## Numero FAQ – 12-006

### Prescrizioni antincendio AICAA, edizione 2015

Tema: Utilizzo degli autosili / dei parcheggi

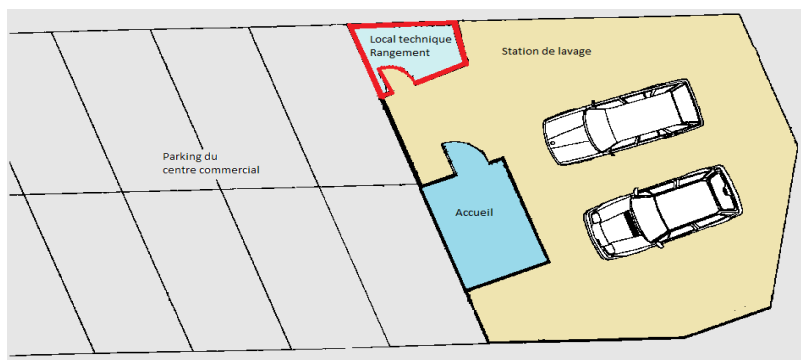
I servizi offerti in tali impianti di lavaggio riguardano generalmente solo l'aspetto ottico e la pulizia del veicolo: lavaggio a mano interno / esterno, cura del rivestimento (pelle, lucidatura, protezione antiruggine, ...). Il disegno sottostante mostra un esempio tipico.

- 1) Questi impianti di lavaggio devono formare dei compartimenti tagliafuoco verso la parte rimanente dell'autosilo / del parcheggio?
- 2) Questi impianti di lavaggio devono essere collegati direttamente con una via di fuga?

Non è necessario alcun compartimento separato per gli impianti di lavaggio. È necessario un compartimento separato per il deposito, incl. la via di fuga (consultare anche la FAQ 16-005). In particolare sono da osservare le direttive del diritto sul lavoro.
